PROVINCIA
DI LODI

Oggetto: Procedura di valutazione di impatto ambientale ai sensi dell'art.23 del D.Lgs. 152/2006 e s.m.i. relativo al progetto "Derivazione idroelettrica sul fiume Adda a valle del nuovo ponte sulla SP ex SS 591", da realizzarsi nei Comuni di Bertonico (LO) e Ripalta Arpina (CR). Proponente Edison S.p.A. (rif. S.I.L.V.I.A. NAZ174-RL).

**VERBALE DI DELIBERAZIONE DEL
PRESIDENTE**

Oggetto: Società Edison S.p.A. - Derivazione idroelettrica sul fiume Adda a valle del nuovo ponte sulla SS 591 ubicato nei Comuni di Bertonico (LO) e Ripalta Arpina (CR). Procedura VIA nazionale.

Figura 1. Rapporti percentuali tra specie reofile e limnofile sul fiume Adda tra Casellario e Maleo.

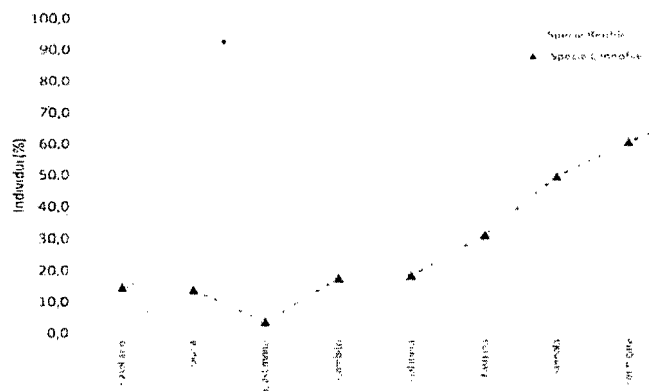
Poiché più volte il Proponente richiama l'attenzione sul fatto che l'area di progetto abbia una comunità ittica dominata da ciprinidi limnofili e non reofili, **si ritiene opportuno riconfermare l'esatto contrario, motivando tale affermazione in modo oggettivo attraverso l'utilizzo di informazioni sintetiche sulle numerosità ittiche;** di seguito riportate e desunte dalla Carta

Ittica della Provincia di Lodi. Sono stati utilizzati i dati rilevati nelle stazioni ittiche censite dalla località Casellario (comune di Corte Palasio) fino alla traversa di Maleo. Sono considerate reofile le specie che, ai fini riproduttivi, necessitano di substrati duri e adeguate velocità di corrente; sono definite limnofile quelle specie che per riprodursi necessitano di acque prevalentemente tranquille o ferme. Dall'esame della figura 1 emerge chiaramente come fino a Cascina Gallinera (posta a valle della restituzione idroelettrica in progetto) la frazione di individui appartenente a specie reofile sia nettamente prevalente, essendo stabilmente collocata sopra l'80% del totale. Interessante è osservare quanto accade più a valle, in quanto rappresenta una simulazione attendibile di cosa succederebbe nel caso si realizzasse il progetto in essere. Già a partire da Cascina Fasolina cominciano a osservarsi, per la fauna ittica, modifiche ai popolamenti imputabili alla bacinizzazione indotta dalla traversa di Maleo, ubicata circa 11 km più a valle. Da Cascina Sandola (8 km da traversa Maleo) aumenta significativamente la frazione di individui appartenenti a specie limnofile; tale condizione si estremizza con il progressivo avvicinamento verso la traversa citata, presso cui la prevalenza di individui appartenenti a specie limnofile è evidente. **Quanto descritto illustra quindi bene come una comunità ittica prevalentemente costituita da individui appartenenti a specie reofile possa essere significativamente alterata a seguito della costruzione di una traversa con conseguente bacinizzazione di un tratto fluviale;** da notare che gli effetti negativi legati alle modifiche delle caratteristiche idrodinamiche della corrente si estendono ben più a monte della porzione rigurgitata, che nel caso di Maleo è attorno a 6,5 km, **assumendo una dimensione tutt'altro che puntiforme.**

Analogo ragionamento può essere effettuato per il tratto terminale del fiume Serio (individui appartenenti a specie reofile pari all'87,0% del totale, riconducibili a limnofile 13,0%, da Carta Ittica della Provincia di Lodi), **per il quale non è accettabile l'affermazione del Proponente che "il tratto di fiume Serio a valle dell'abitato di Montodine non sia vocato ad ospitare specie di tipo reofilo".** A riconferma del carattere reofilo delle porzioni terminali del fiume si rimanda alla figura 2, in cui è osservabile una buona diversificazione di habitat, con alternanza di riffle (in primo piano), pool e run e prevalenza di substrati ciottolosi/ghiaiosi.
